松山市土石流災害
発生原因調査報告書 Vol_5.2

熱海土石流原因究明プロジェクトチーム

はじめに

図 5

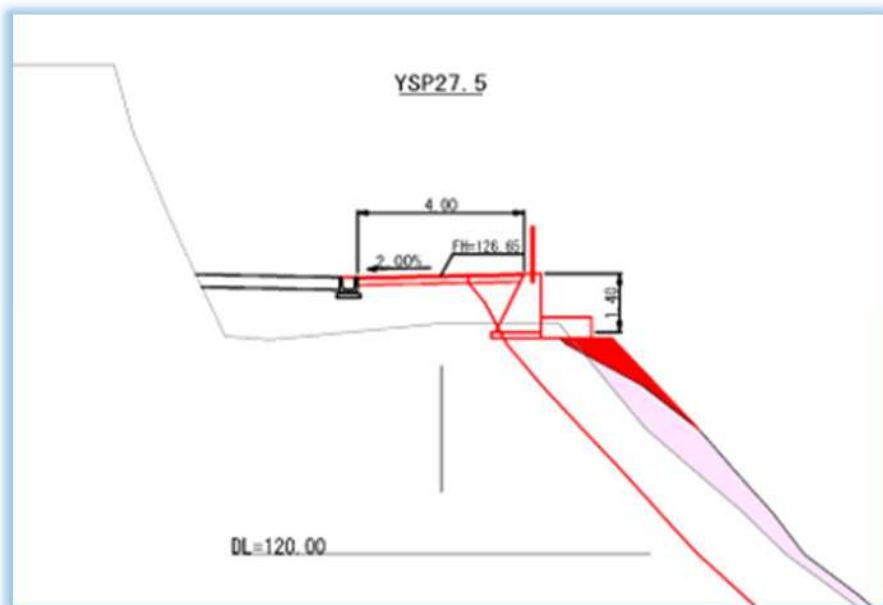
開示請求で得た CAD データこの区間の横断図を作成すると、重力式擁壁が乗り方ギリギリに設置される計画になっていて、ふとん箆は、現地盤に接しておらず宙に浮いている状態にあった。実際に施工は行われている事から急傾斜地上に盛り土が行われていた事となる。下記の図のピンク色の範囲は緊急車両用通路の築造により行われた盛土、令和 5 年の土砂災害は、赤い範囲の土砂が崩落した可能性が高い。

図7

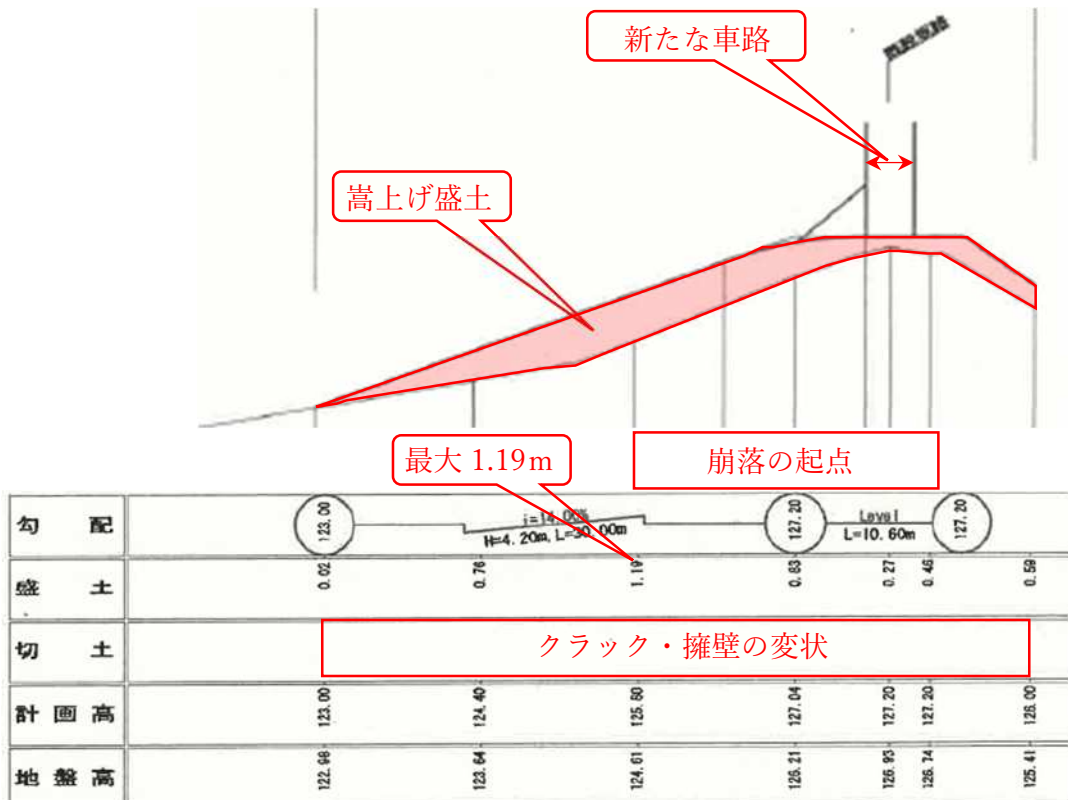
縦断図から、道路勾配は14%となっている。縦断計画は実績を考慮し20%を設定しているが基準は無視されている。(※道路構造例(11%)や林道規定(14%)の上限を超える値を採用)

この工事で行われた盛土厚は最大約1.2mとなっているがかなり無理な設計となっている。これが今回の土砂災害の最大の要因になった。特にYSP20より終点側では図面には正確に表記されていないが、法面部に盛土を行いその上に擁壁を設置していた可能性が表面化してきた。

図 8

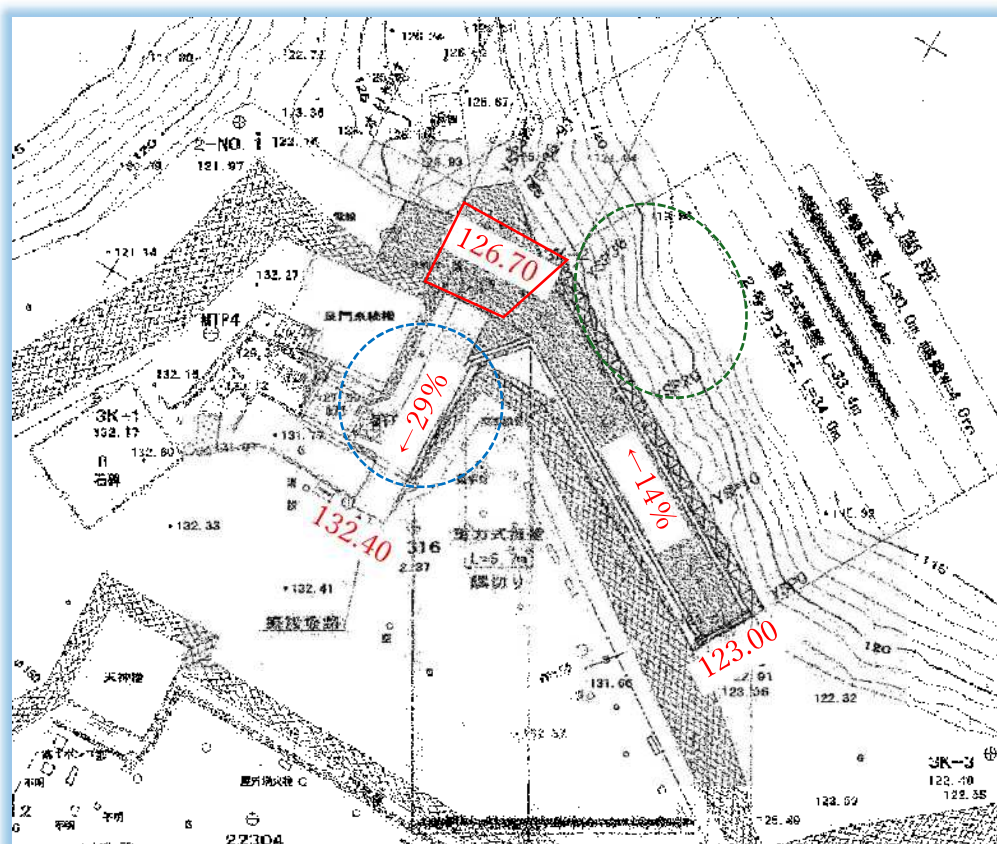
下記の図にある青丸内の「坂路」29%は、かなりの急勾配。実際車で走ると
 天守閣に真っ直ぐ登っていくような感覚になれるのではないだろうか。赤く囲っ
 た箇所が車の転回スペースでフラットなっている箇所。ここに車が旋回できるス
 ペースを作った事がそもその始まり。

現況地形に着目すると、等高線が通路側に寄っている。これは良門方向から流
 れ出た雨水が山肌を流れ下っていた箇所である可能性が高い。

道路が一番高く、現況地盤線が一番低いのがこの箇所となる。急傾斜地におけ
 る道路拡幅・擁壁設計に於けるクリティカルポイントとなっている。

図 9

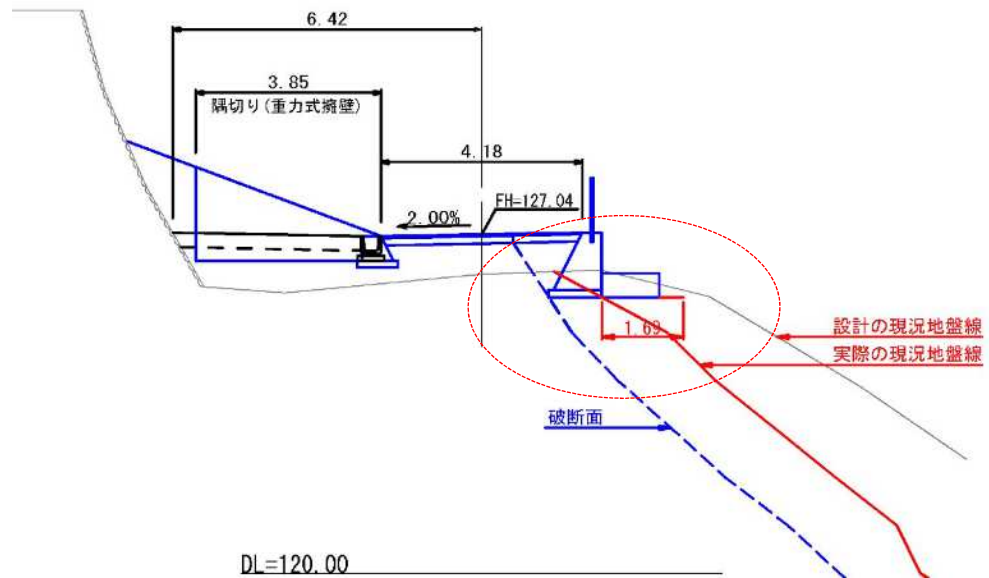
下記は YSP30 の断面を正規の方向にて作成した図面。ふとん箆の下に現況地盤線が達していません、宙に浮いている。これでは当然施工は出来ない。

図 10

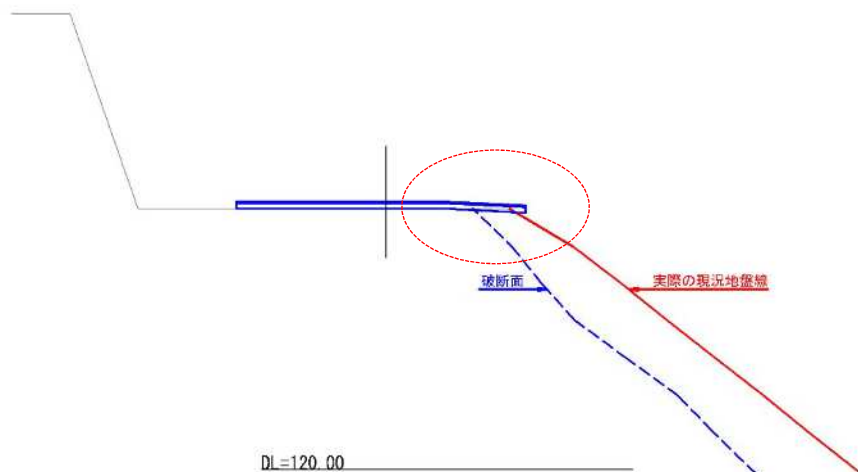
また、更に終点側の路肩部分も舗装端が現況地盤線の端点と一致していて、これも施工が難しい状況になっている。この状態では路床転圧を十分に行う事が出来ない。急傾斜地に、なんらかの工法で盛土を行った可能性が高い。

図 1 7

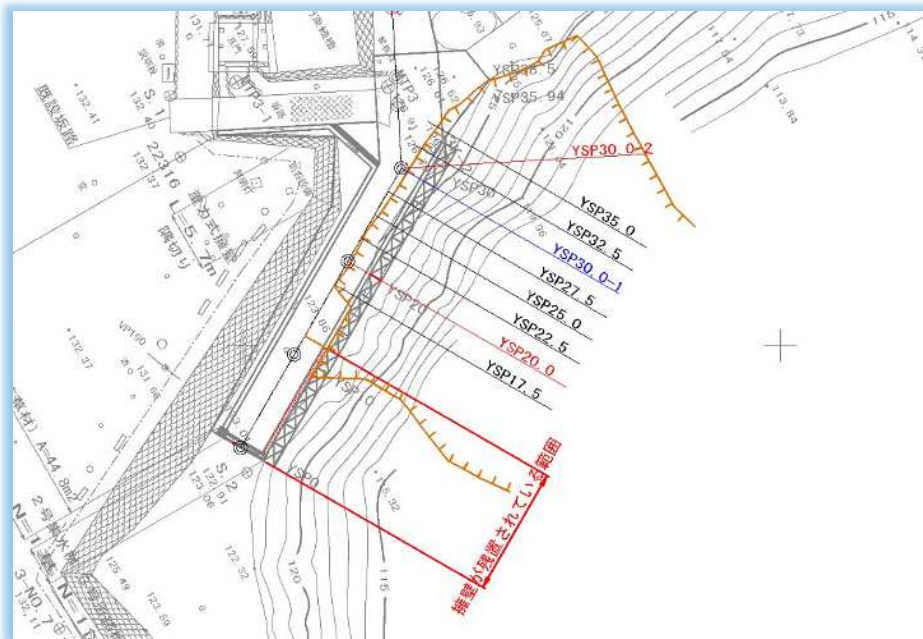
下記が土石流発生地点の最上部となるが、技術検証委員会が検証断面としている箇所は、YSP20とYSP30-2の2断面のみで、YSP30-2に関しては断面動向が違うからという理由で図面は掲載するものの、検証からは外している。

YSP20の断面は下記のとおり、崩れ落ちた範囲で見ると中央部から外れている。

最も崩落断面の大きい箇所はYSP27.5~32.5の区間で、YSP30-2を検証から外すのは、被害を過小評価する結果となる。

図 19

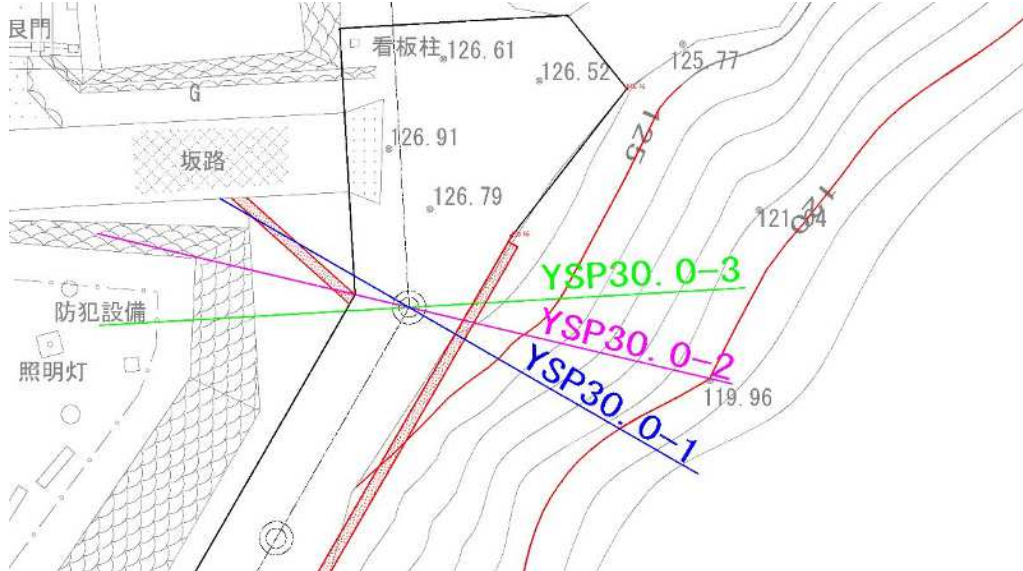
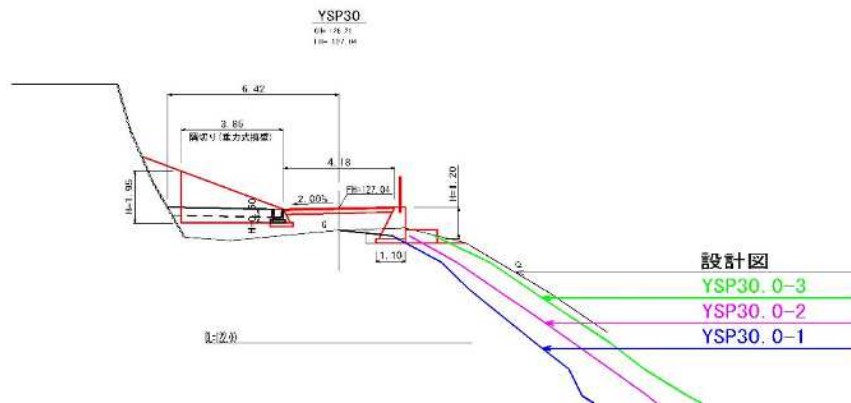
下記の図で緑の YSP30-3 方向で横断面が作成されている事を確認。

検証委員会でも方向角が異なることを理由に検証から外しているのは問題で、設計が適切に行われていたかも検証項目となるが、点群データ等詳細な断面を容易に作成できる環境にある検証委員が、法面の最大傾斜角での検証を行わないのは、緊急車両用通路の影響を過少評価することに繋がる。

図 2 1

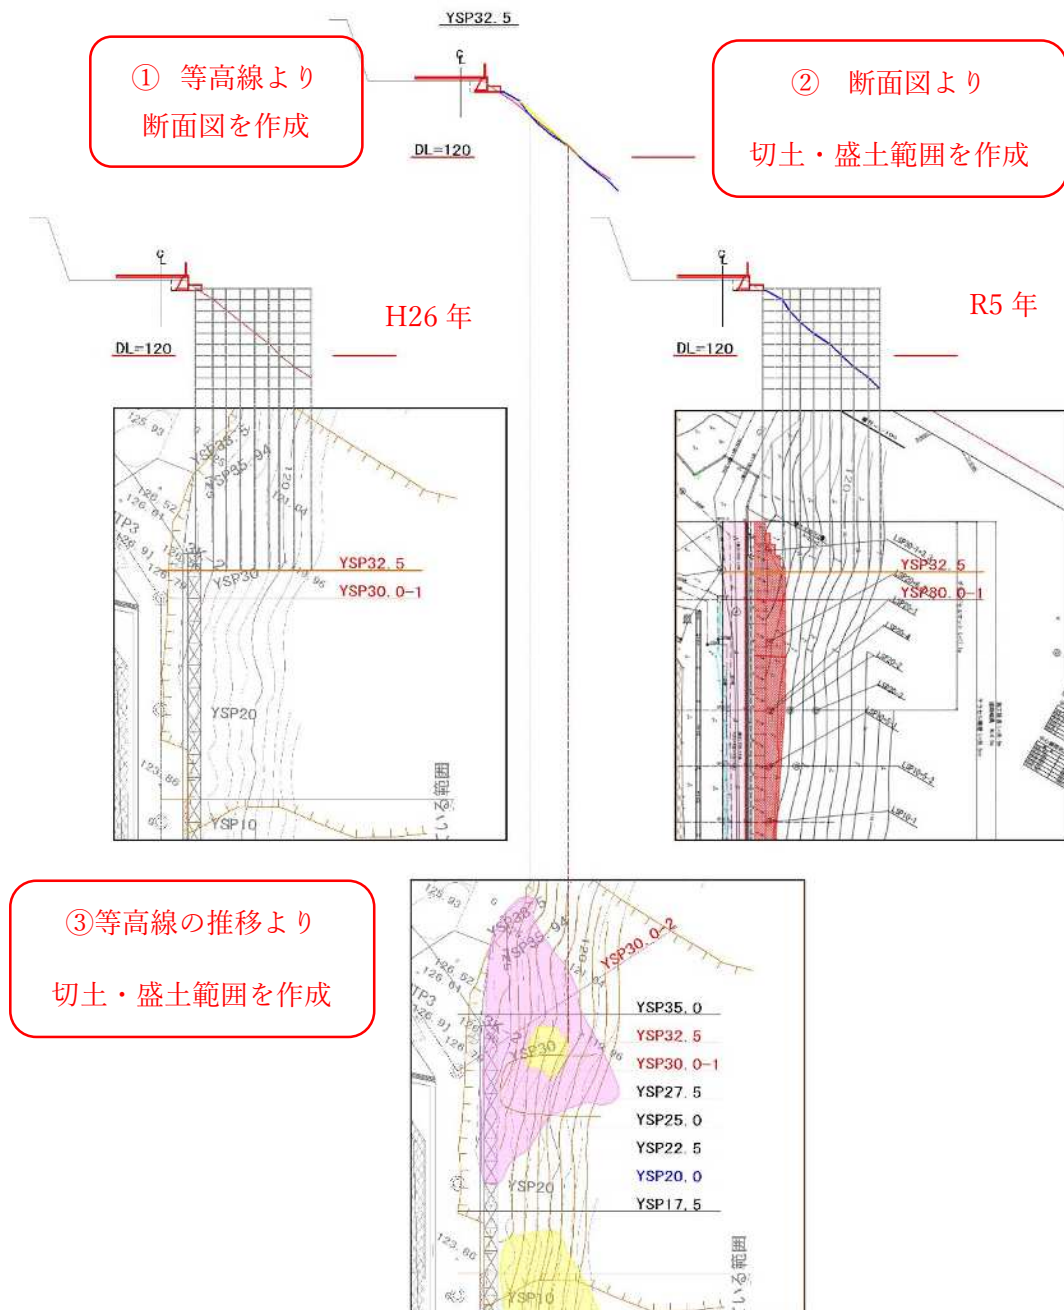
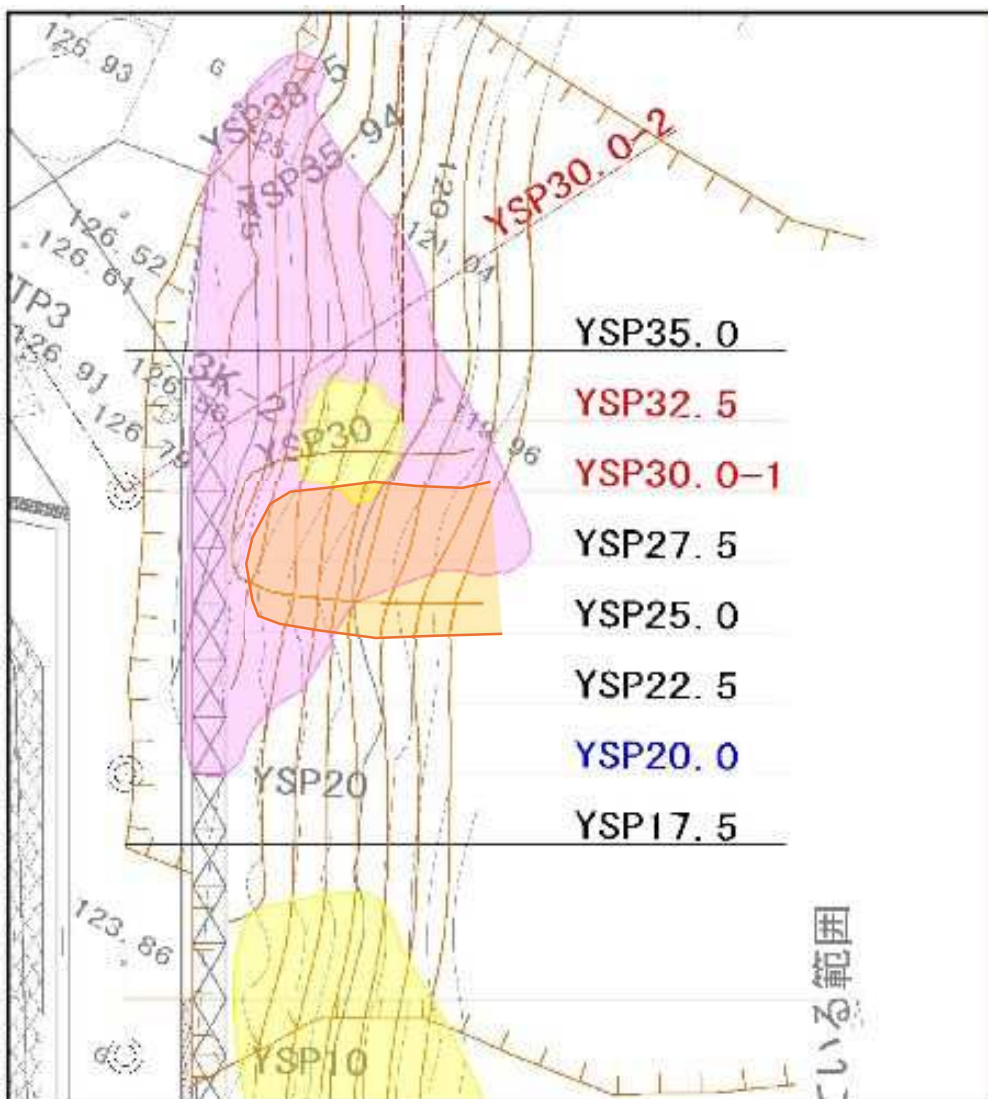
緊急車両用通路の斜面は図面左側が高く、右側に向かって低くなっていく、H26年現況平面図と令和5年現況平面図を重ねて比較した場合、等高線が右側に移動している場合、その標高が高くなっている＝盛土が行われたと判断できる。下記はその等高線の推移を着色したもので、ピンクの着色が盛土の範囲、黄色の着色が切土範囲となる。盛土の一番厚い YSP25.0～YSP32.5 の区間は令和5年度に崩壊したオレンジに着色した範囲と重なる。中央部分に切土の範囲があるのはこの令和5年度の崩落で元々の地山まで削り取られたと考えられる。

盛土自体は0～1.0m程度となっているが、急傾斜地に盛土を行うことは極めて危険な行為であり、加えて荷重のかかる重力式擁壁や通路自体の盛土も荷重の要件となる事から、緊急車両用通路の築造にかかる、設計・施工そのものが今回の発災に繋がったと捉えられる。

図2.3

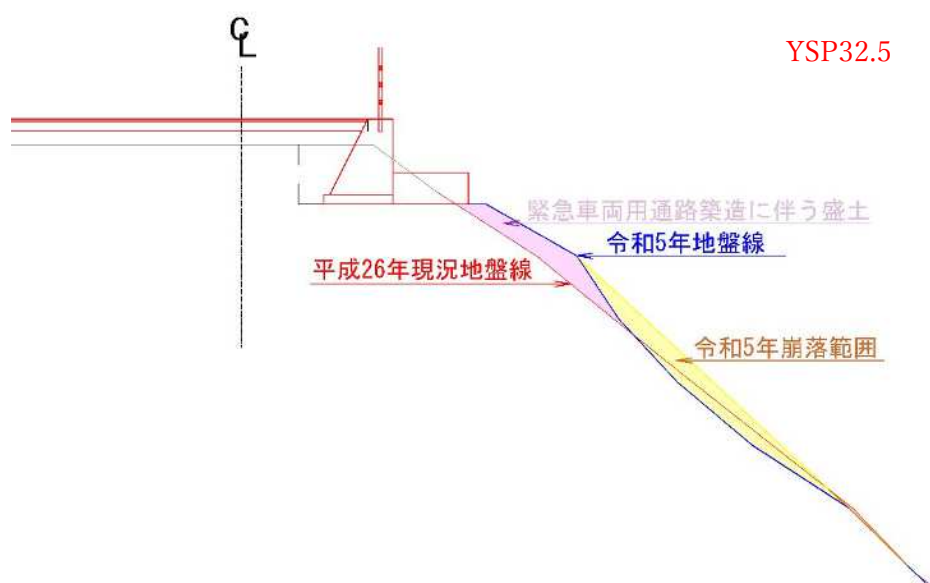
平成26年度の測量成果に計画を重ねると、ふとん箆前面の地面が不足している事が判る。令和5年度の測量結果では0～1m程度の盛土が行われている事が確認でき法面の中腹部分が円の一部分を描くように欠落している。平面図で確認する令和5年後の崩落範囲と重なる事から、欠落した部分も令和5年度に崩落した範囲と判断するのが妥当と考える。

図26

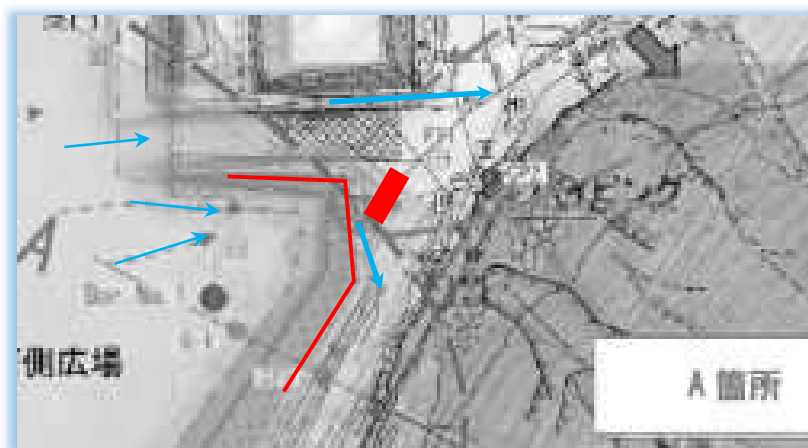
令和6年7月2日松山市からの指示事項で緊急車両用通路のL側（城壁側）に設置されているU型側溝に碎石充填の指示が出され施工されている。車路確保の為とある事から、車の荷重に対応していないU型側溝の保護と車両通行への影響を考慮しての指示と理解できる。

降雨に対する対策としては問題があり、側溝の通水断面を完全に阻害してしまう事になる。また、①箇所では発災地点上部に置かれたコンクリートブロックと城壁の間が通水断面となり、雨水量によっては水深が深くなり流下速度が増加していた可能性も否定できない。

②箇所もと鋼板の車路からの水についても詳細に検証しておく必要があると捉えている。

図 2 7

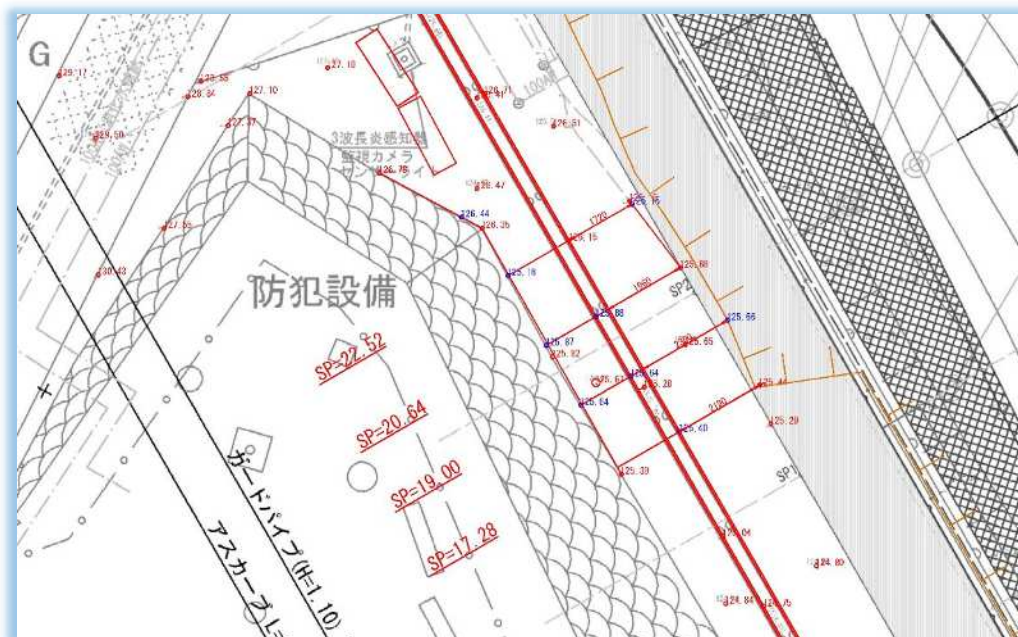
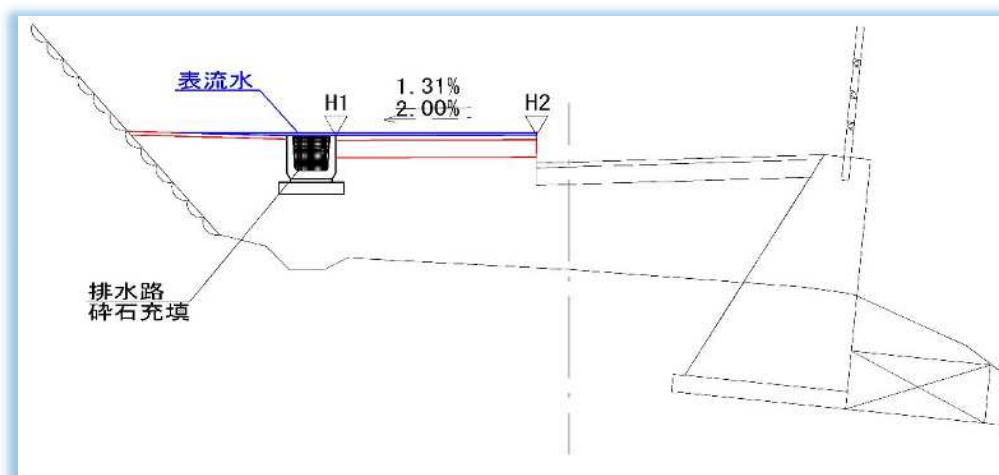
砕石充填の影響もあり雨水排水は路面上を流れるが、路面では断面積が足りず H2 側より斜面側に流れ出る結果となった。

側溝端とクラック発生箇所の高低差の平均値は僅かに 5 mm しか確保されていない。横断勾配も設計時の勾配は確保されておらず、1.31% となっている。

側溝 U300 には砕石が充填されており、通水断面は確保されていない事から、上流部から来た雨水排水は幅 2 m の路面では収まらず、クラックの箇所から谷側に流下していたと言う計算結果となる。

図 2 9 : 第 2 回技術検証委員会資料 8P1

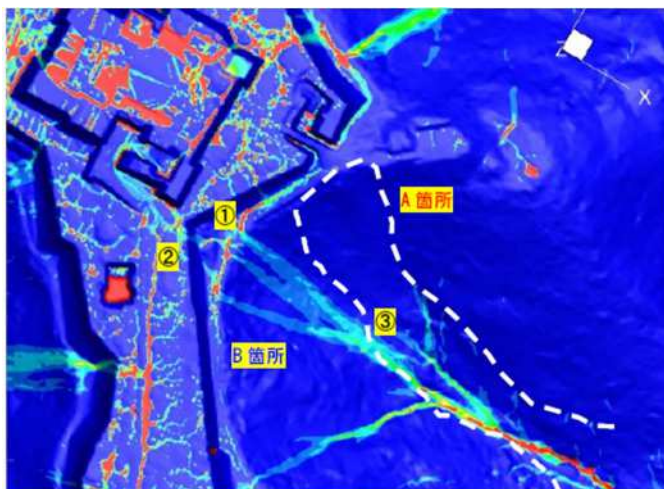
技術検証委員会では緊急車両用通路の道路側溝により、雨水排水は発災の起点には流下していないと下記の図で説明しているが、実態は全く異なる状況だったと言える。

右の A 箇所には水が流れてきていないと言う趣味レーション結果にも影響がでて、またここから先の法面の安定計算等の全ての説明の前提が崩れることになる。

図34

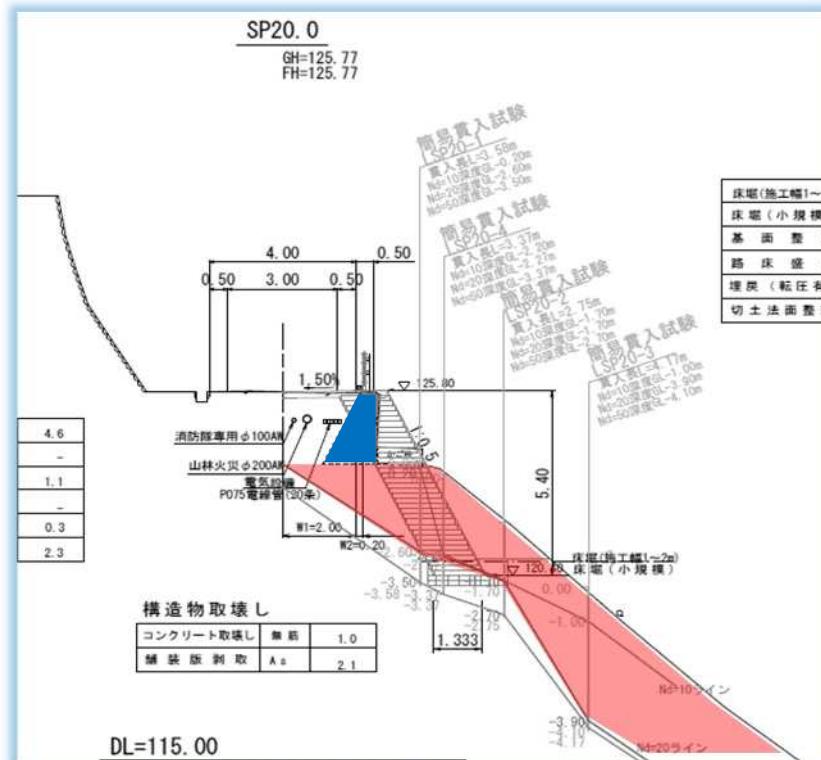
下記の図34で青い台形型の構造物が変状した重力式擁壁。

赤い着色範囲はNd値20以下で、資料3考察の赤線の範囲内の説明にあるが構造物の基礎地盤としては不適と明記。擁壁設計では軟弱な地盤に擁壁を設置する場合、形式や形状変更、地盤改良・置き換え工法を検討する必要がある。災害復旧工事では擁壁の形式、形状を変更し、Nd値50以上（N値20以上）の堅固な基礎地盤上に設置する計画としていた。
